Onderwerp: beschikbaar stellen krediet voor werkzaamheden Oosterduin

Reg.nummer: 2010/284803

Inspraaknotitie Oosterduin

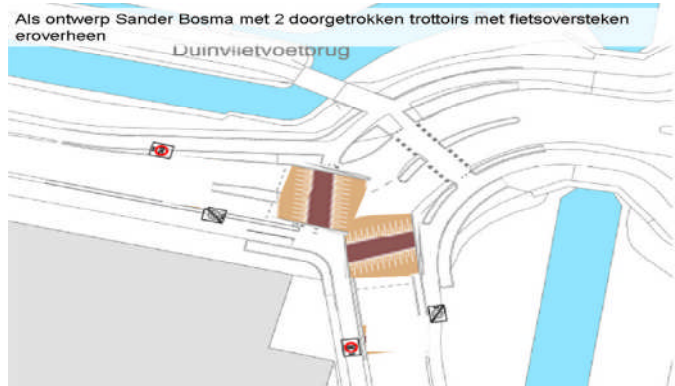
werk maken" tevens de genoemde doorsteek te asfalteren (nu tegels).		
Vervang de 2 paaltjes in het midden van de fietsdoorsteek door 2 paaltjes aan de zijkant, zie voorbeeld op de foto rechts. Dit is even effectief om auto's te weren en is minder gevaarlijk voor fietsers.	De aangegeven oplossing is beter dan de oplossing voorgesteld in het VO en wordt daarom verwerkt. Mocht blijken dat de doorgang te breed is en gaat dienen als sluiproute voor autoverkeer, dan wordt er een extra paal tussen geplaatst.	42
Op de kruising van de Sleedoornweg met Egelantierlaan/Oosterduinweg is nu een fysieke scheiding aanwezig tussen fietsstrook en rijbaan (zie foto links). Dit om te voorkomen dat fietsers "gesneden" worden door rechtsaf slaande auto's. Deze scheiding is niet opgenomen in het VO. Graag deze behouden. Overigens: Trek het rode asfalt door tot aan het kruispunt. In het VO is het laatste stukje als zwart asfalt ingetekend.	De gemeente vindt beide oplossing beter en verwerkt deze in het VO.	42
